**Forum mondial de l'harmonisation
des Règlements concernant les véhicules**

Groupe de travail de la sécurité passive

Règlement n° 129 (Dispositifs améliorés de retenue pour enfants)**Proposition de complément 5 au Règlement n° 129
(Dispositifs améliorés de retenue pour enfants)****Communication de l'expert de l'Association européenne
des fournisseurs de l'automobile***

Figure 1

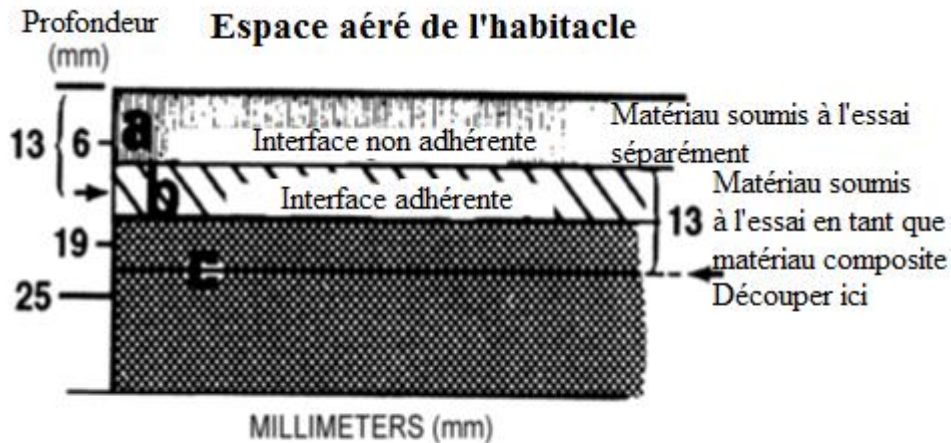
2. Choix du matériau (voir fig. 1 ci-dessous)

2.1 Toute partie d'un matériau simple ou composite se trouvant à moins de 13 mm de l'espace aéré de l'habitacle doit satisfaire aux prescriptions du paragraphe 6.1.6.

2.1.1 Tout matériau qui n'adhère pas à un ou plusieurs autre(s) matériau(x) à chaque point de contact doit satisfaire aux prescriptions du paragraphe 6.1.6 lorsqu'il est soumis à l'essai séparément.

2.1.2 Tout matériau qui adhère à un ou plusieurs autre(s) matériau(x) à chaque point de contact doit satisfaire aux prescriptions du paragraphe 6.1.6 lorsqu'il est soumis à l'essai en tant que matériau composite en même temps que l'autre ou les autres matériau(x).

Le matériau A possède une interface non adhérente avec le matériau B et il est donc soumis à l'essai séparément.

Une partie du matériau B se trouve à moins de 13 mm de l'espace aéré de l'habitacle tandis que les matériaux B et C adhèrent en chaque point de contact ; B et C sont donc soumis à l'essai en tant que matériau composite.

Le découpage est effectué dans le matériau C comme le montre la figure 1, pour obtenir un échantillon de 13 mm d'épaisseur.

Figure 2

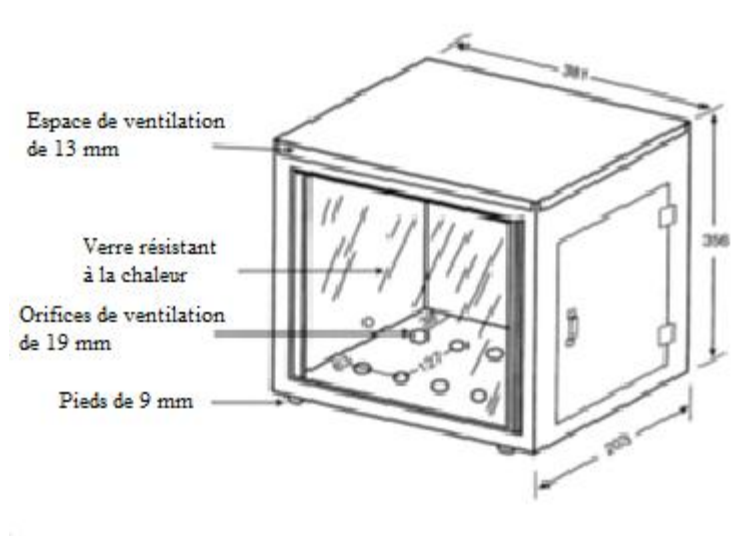
3.1 L'essai est exécuté dans une chambre à combustion métallique pour protéger les échantillons d'essai contre le tirage. L'intérieur de cette chambre à combustion est long de 381 mm, profond de 203 mm et haut de 356 mm. Elle est équipée d'une fenêtre d'observation en verre sur le devant, d'une porte refermable pour permettre l'introduction du porte-échantillon et d'un orifice pouvant laisser passer le tuyau d'un brûleur à gaz. Pour la ventilation, il est prévu un espace libre de 13 mm en haut de la chambre à combustion, dix orifices à sa base, chacun de 19 mm de diamètre et des pieds destinés à surélever le caisson de 10 mm, tous disposés comme le montre la figure 2.

3.3 L'échantillon d'essai est placé entre deux cadres métalliques en forme de U larges de 25 mm et hauts de 10 mm.

Les dimensions intérieures de ces cadres en forme de U sont de 51 mm de large et 330 mm de long.

3.4 On utilise un bec Bunsen avec un tuyau de diamètre intérieur égal à 10 mm.

La vanne de réglage du gaz est réglée de manière à produire une flamme verticale haute de 38 mm. L'arrivée d'air du brûleur est fermée.
